# ÚZEMNÍ PLÁN MĚSTA BRNA

Textová část Odůvodnění

Kapitola 18 Rozhodnutí o námitkách (včetně odůvodnění)

Svazek Nb54 *(s osobními údaji)*

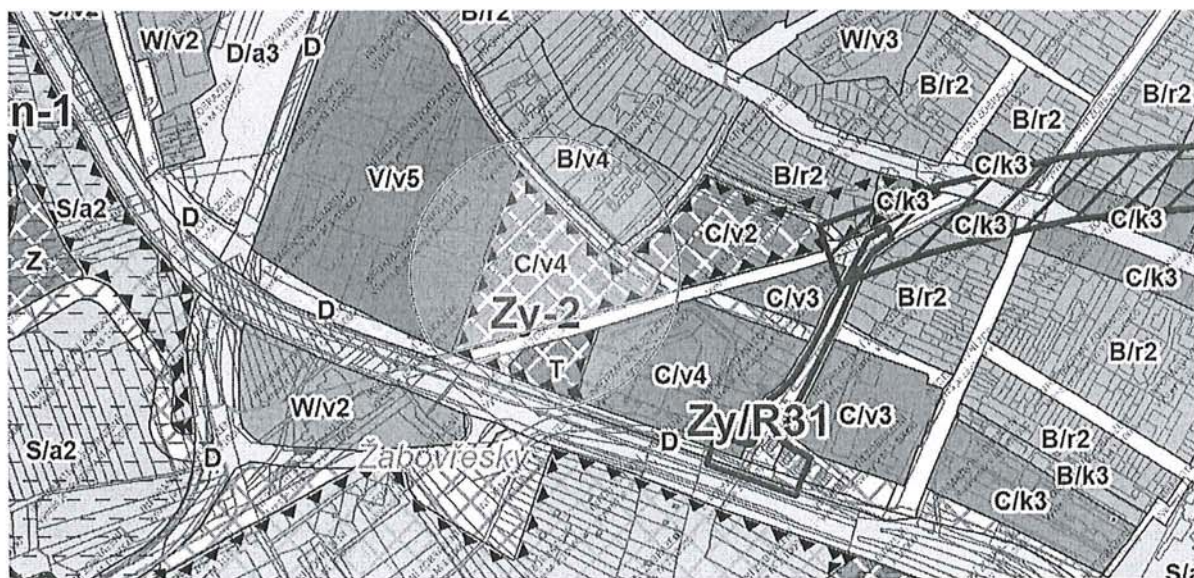
Podávám námítku k lokalitě Zy-2 Podveská, přesněji k části pod ulicí Podveská C/v4.

Námítka se týká výškové úrovně plochy C/v4. Mám za to, že výšková úroveň by měla být správně 3 a tedy plocha by měla být označena C/v3.

## NAVRHOVANÁ ZMĚNA

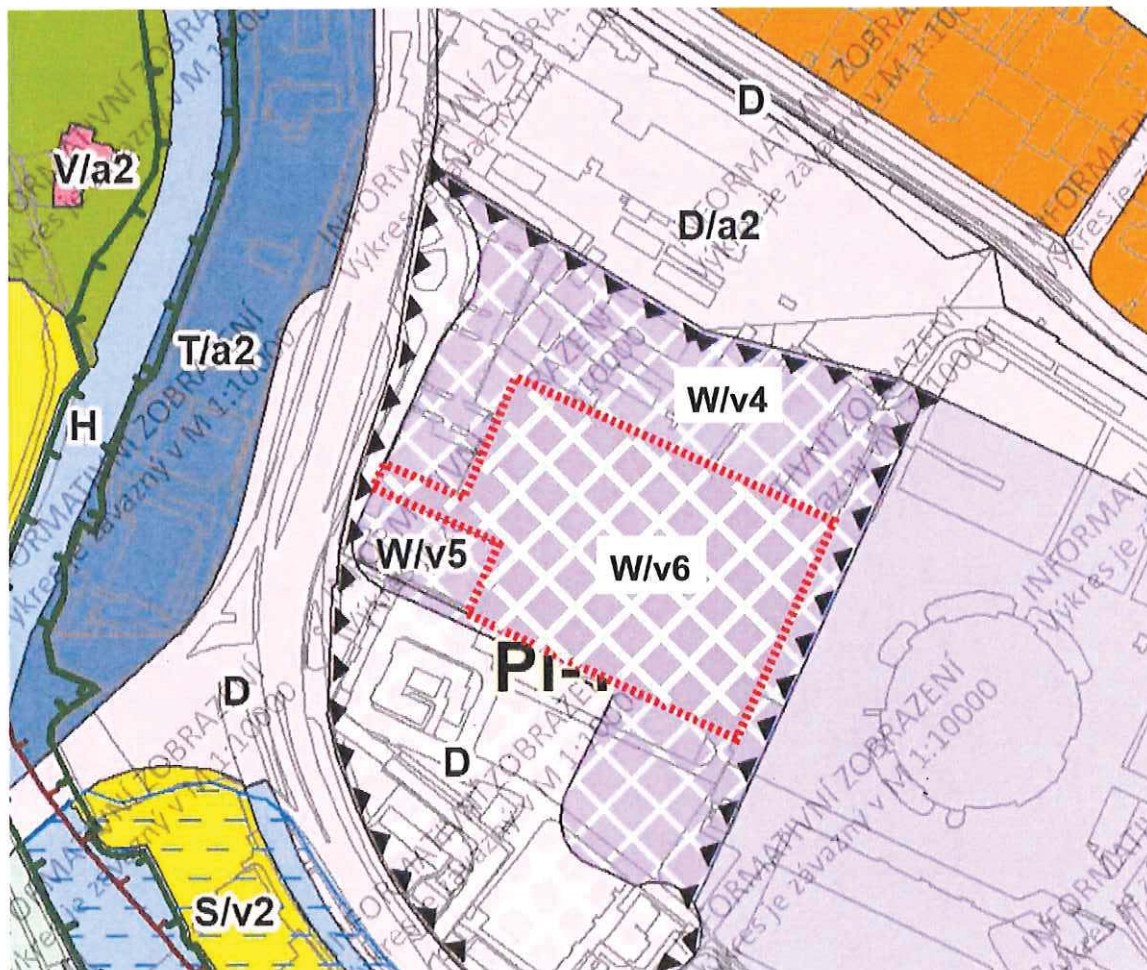
- Změna z W/v4 na W/v6 (zařazení do vybraných lokalit rozvojových území 6)
- Změna výškové úrovně z 4 na 6 (12-18, nároží 40m)

Námitka proti specifikaci výškové úrovně zástavby plochy W/v3 (OC Kavkaz) v návrhu ÚP města Brna

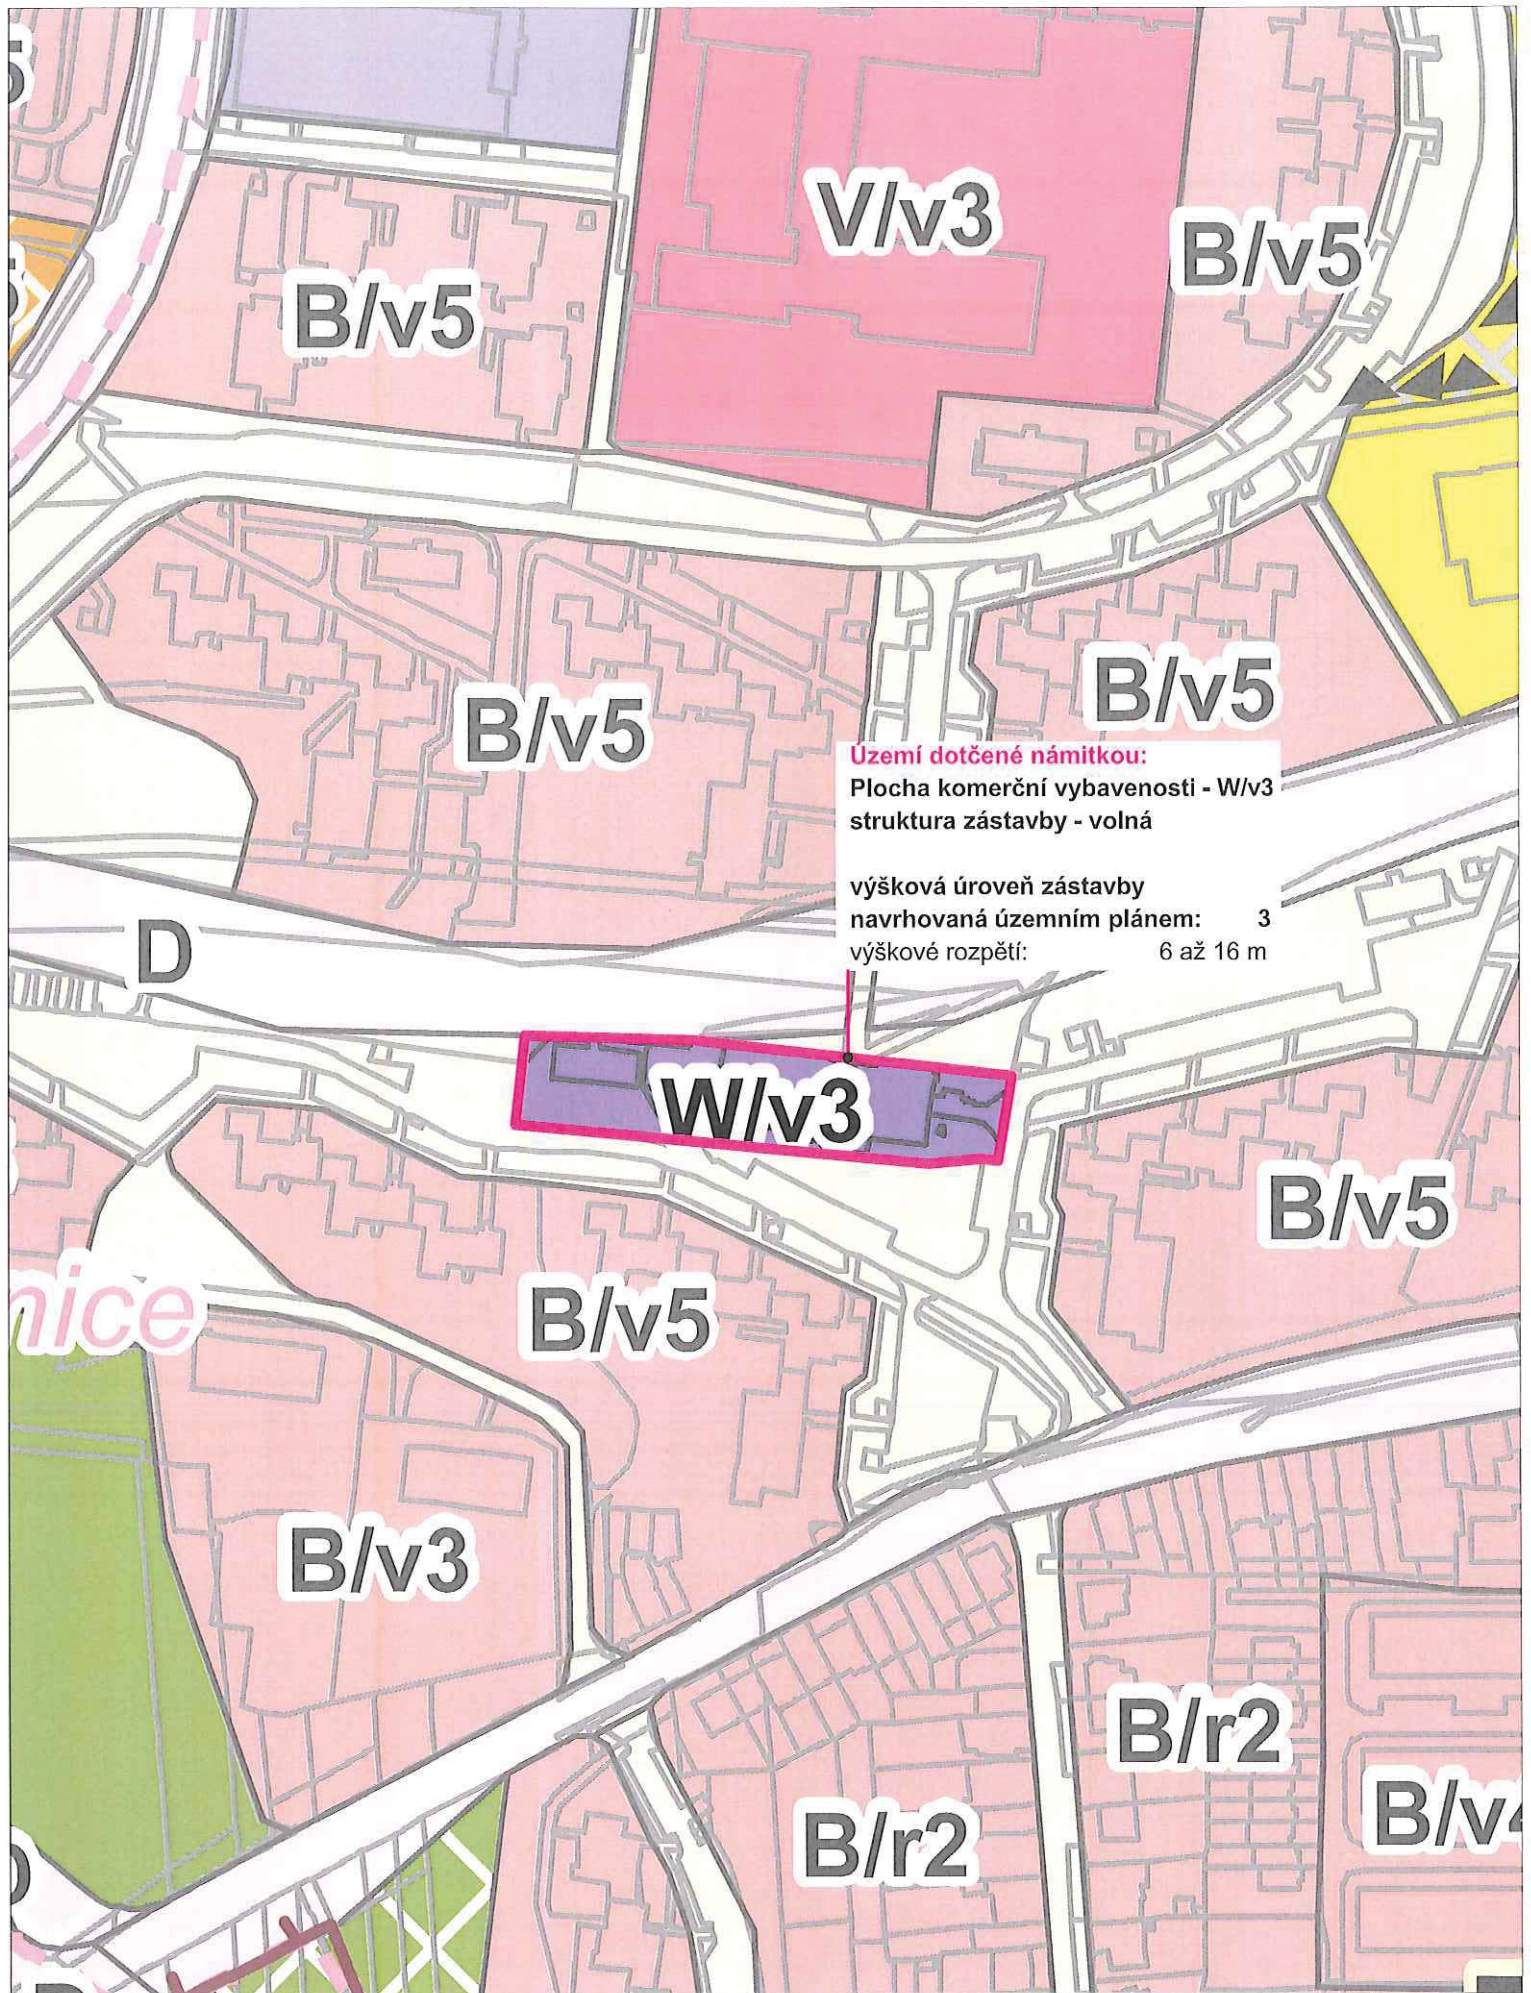
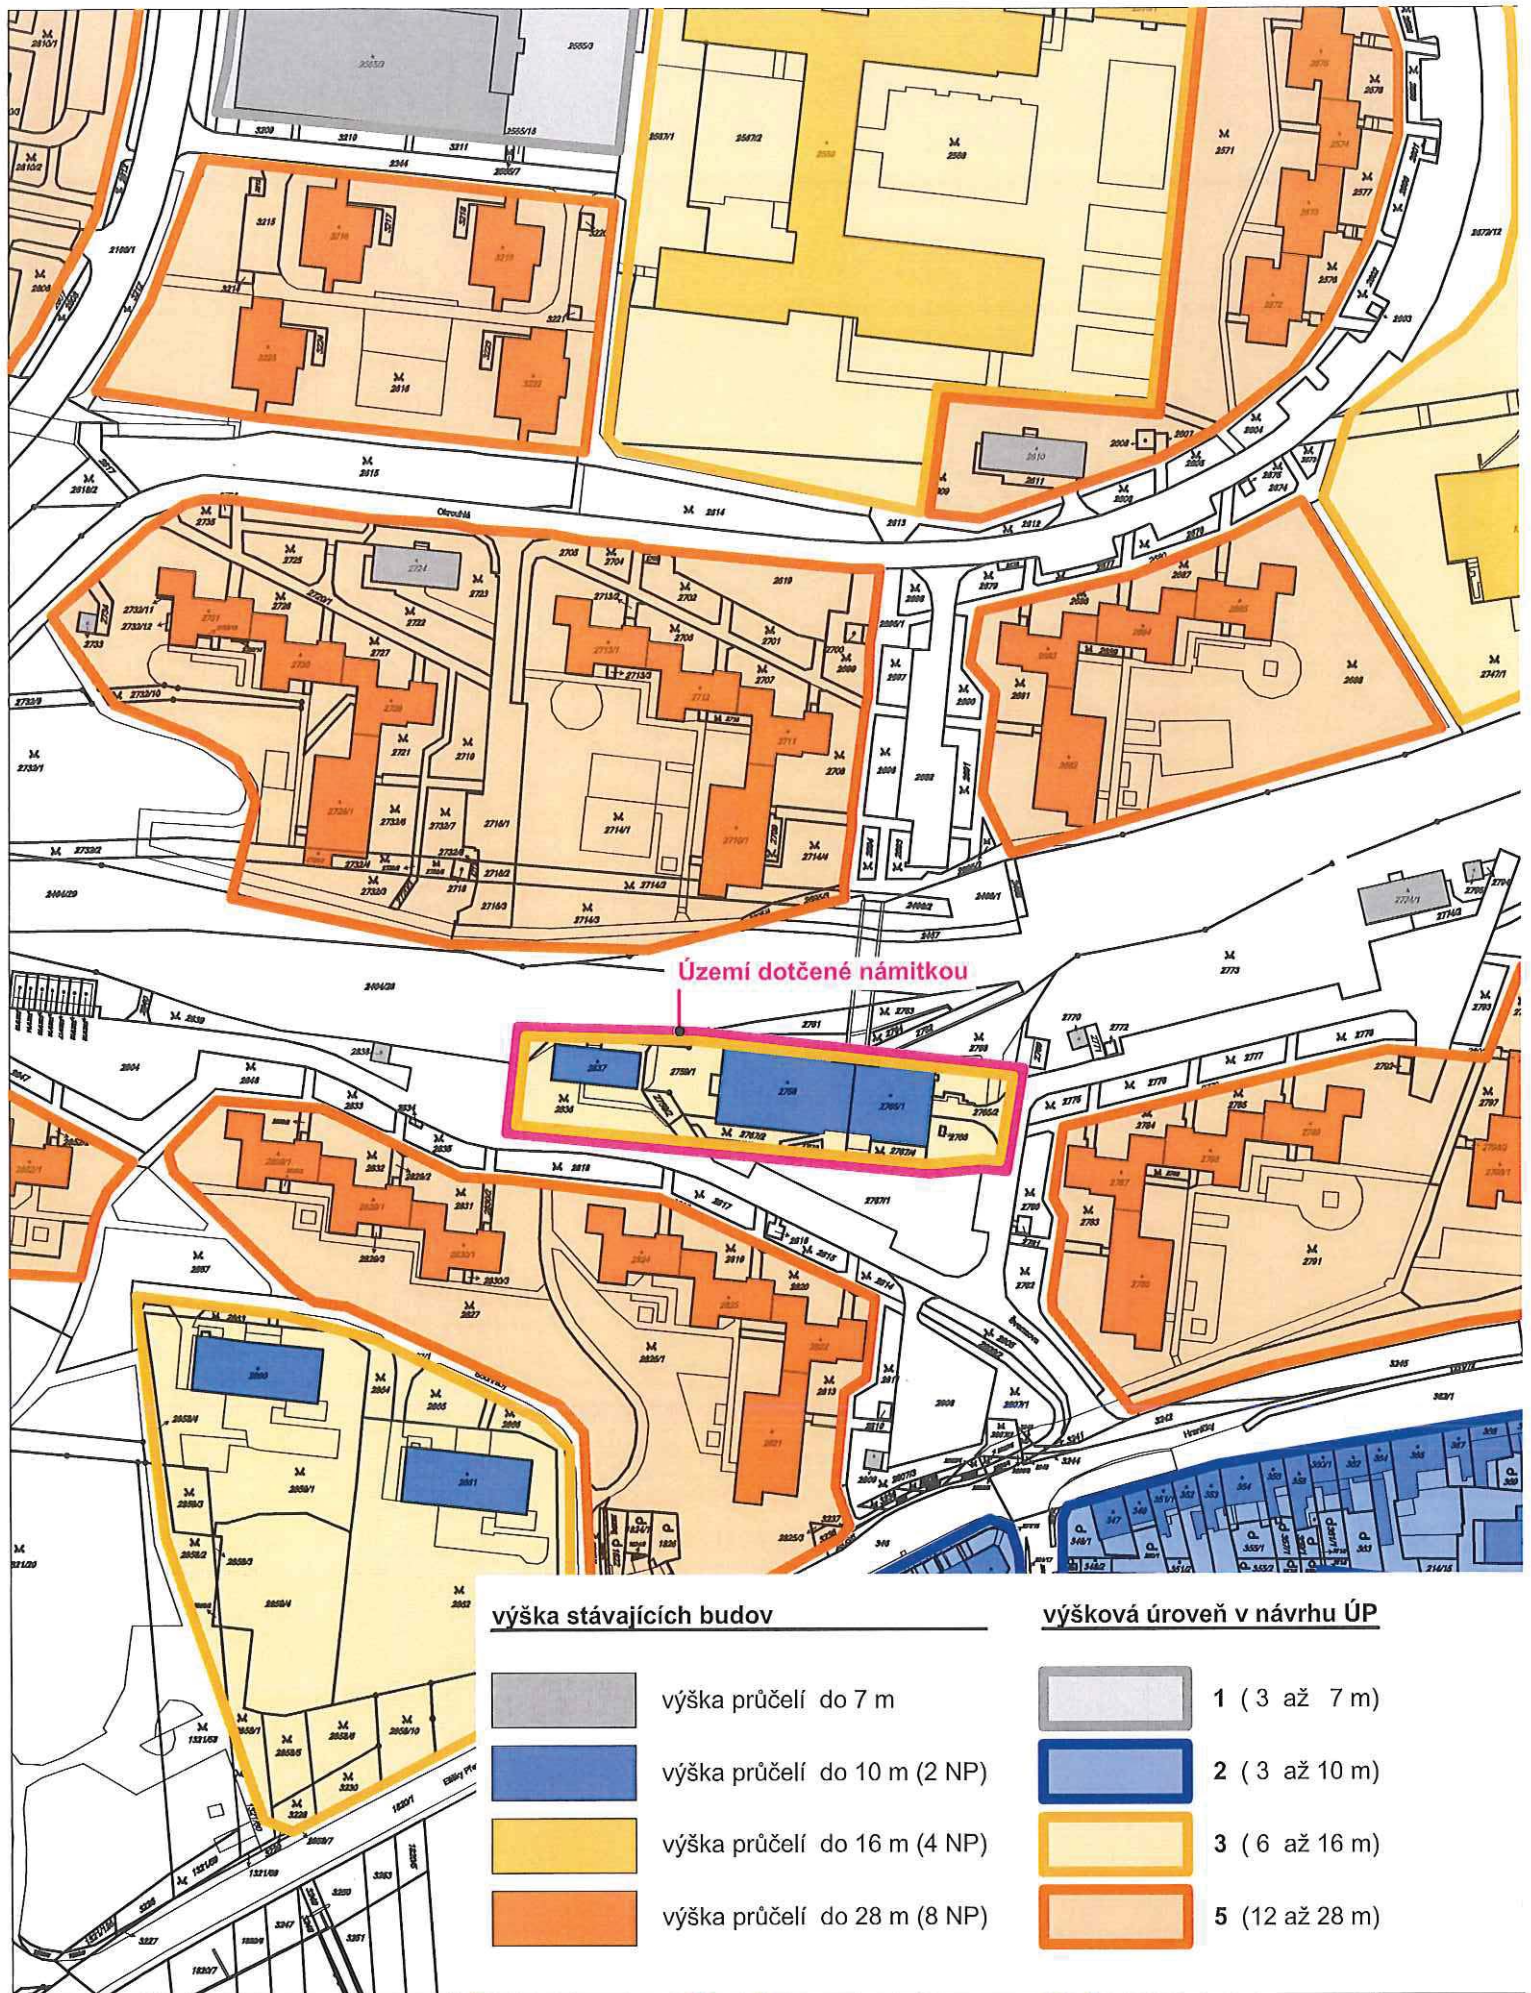
Námitka proti specifikaci výškové úrovně zástavby plochy W/v3 (OC Kavkaz) v návrhu ÚP města Brna

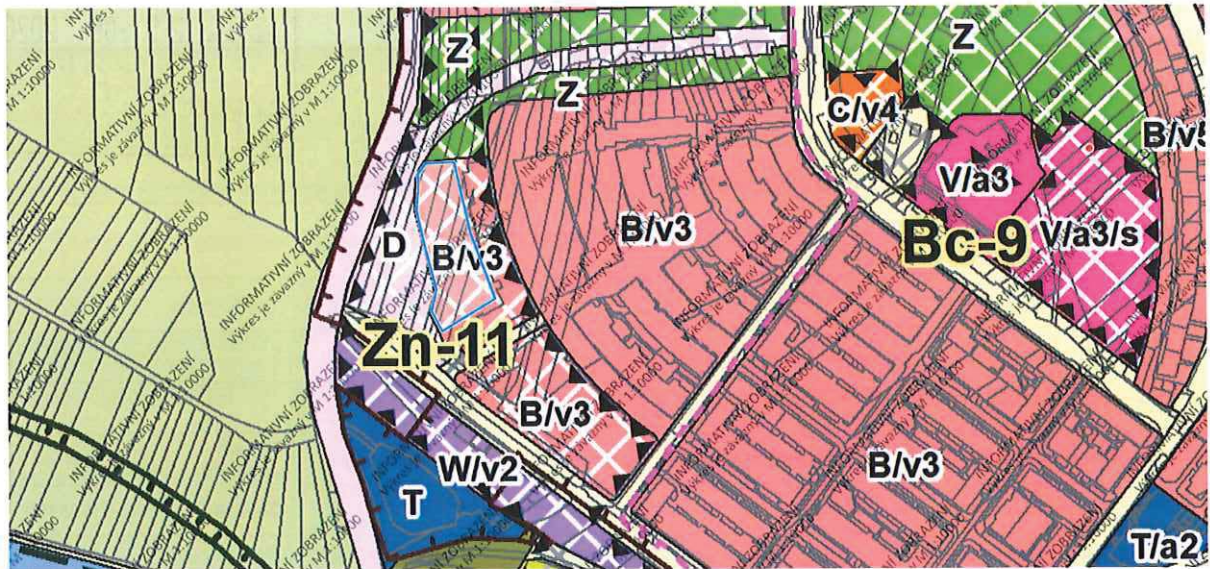
Připomínka	číslo:	2
<p>- Zn 11 - navrhuje úpravu typu plochy z B/v3 na C/v3 (dle platného ÚP má plocha index SO 2,7) v rozsahu pozemků p.č. 2083/4, 2083/1, 2083/5, 2083/6, 2083/19, 2083/7, 2082/11, 2082/12, k.ú. Žebětín</p>

Námítka číslo 2 (zákres)

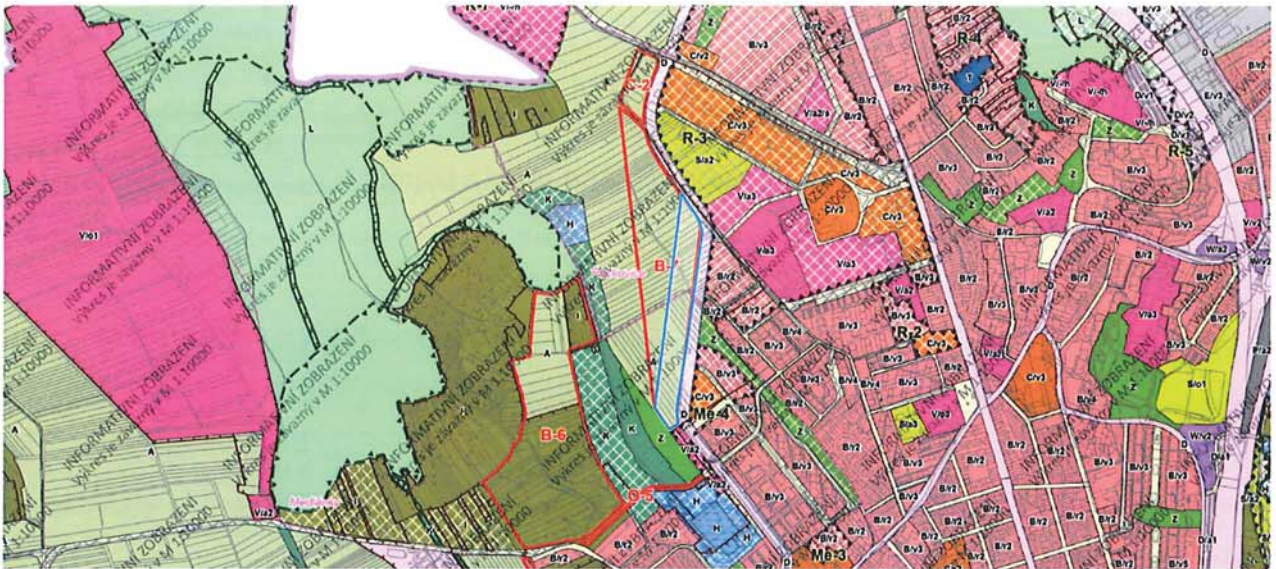
- navrhuje změnu územní rezervy B-7 na využití území B/v3 korespondující s využitím území na druhé straně plánované komunikace  
 - pozemek p.č. 3944/59, k.ú. Řečkovice

Námítka číslo 1 (zákres)

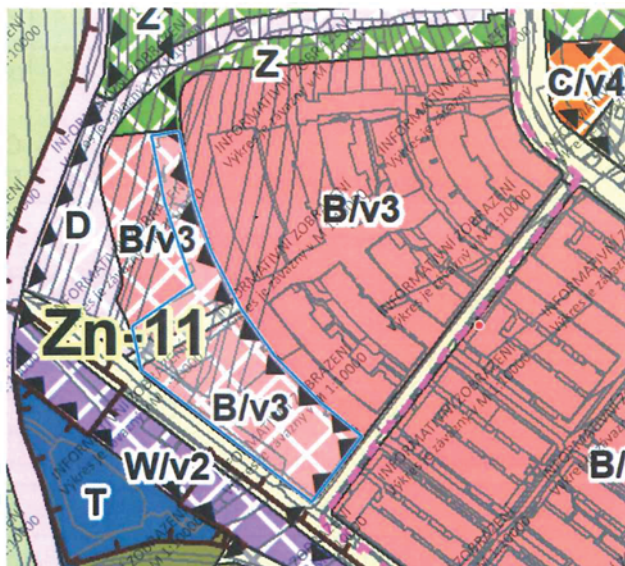
**1** - Zn 11 – součástí území jsou pozemky, na nichž je vydáno stavební povolení a kde se staví – sektory 41 a 42, Kamechy III.etapa - žádáme o vyjmutí ze změny a ponechání stávajícího vymezení plochy dle platného ÚP - pozemky p.č. 1881/2, 1873, 1874/2, 1849/1, 1851, 1850/2, 1850/1, 1847/28, k.ú. Žebětín **1**

obr. 1

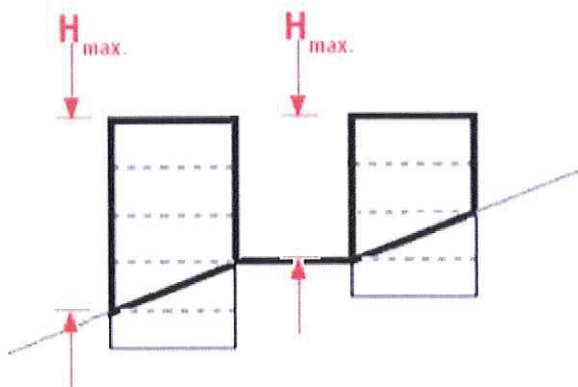
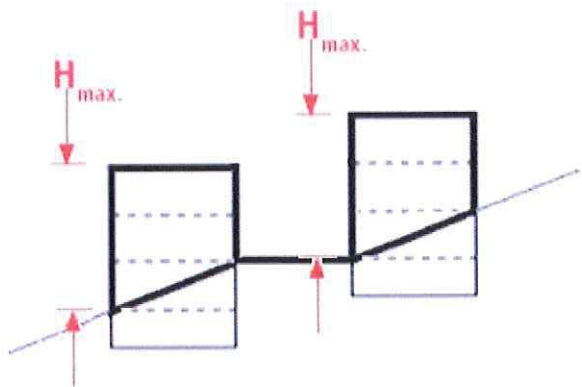
Běžně užívaná metodika výpočtu výšky budovy je od nejnižšího bodu přilehlého terénu. V tomto případě mají všechny budovy ve svahu stejnou maximální výšku (viz obr. 2).
